Náhrada přejezdu P4902 v km 297,908 trati Česká Třebová – Praha

Vysvětlení/ změna/ doplnění zadávací dokumentace č. 1

Kabelové schéma č. 2.002 zobrazuje následující:

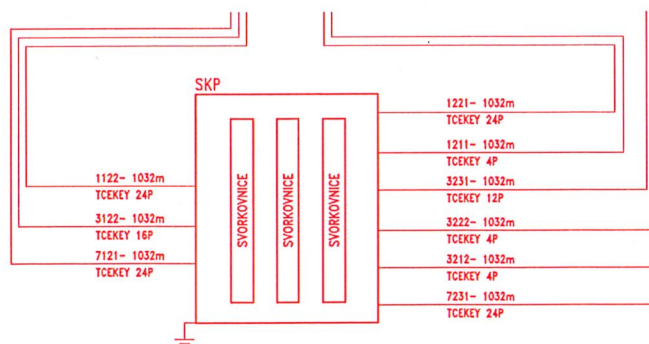
V technické zprávě se uvádí: „Nová skříň bude umístěna v místě stávajícího RD, případně v jeho blízkosti.“

Dle kabelového schématu se předpokládá vybudovat kabely s délkou 1032m. Ve výkazu výměr postrádáme položky pro dodávku a montáž nových kabelů a k tomu potřebných zemní prací v odpovídajícím množství. Žádáme zadavatele o prověření.

Délky uvedené u kabelů na výkresu „Kabelové schéma“ vedoucích do kabelové skříně SKP jsou uvedeny chybně.

Skutečná délka propojovacích kabelů a příslušný počet spojek bude vycházet z přesného umístění skříně SKP. V případě, že kabelová skříň bude umístěna v místě dnešního zakončení příslušných kabelů na svorkovnici (tak je navrženo), budou délky propojovacích kabelů v max. délce do 3m, případně nulové. Do výkazu výměr byly doplněny položky dodávky a montáže kabelů, včetně zemních prací. (položky č.34, 35, 36, 37, 39 a 40).

Stejně je to se spojkami. Pokud budou stávající kabely dostatečně dlouhé, budou zakončeny v nové venkovní kabelové skříni bez prodloužení. Ve výkazu je uveden maximální počet spojek.
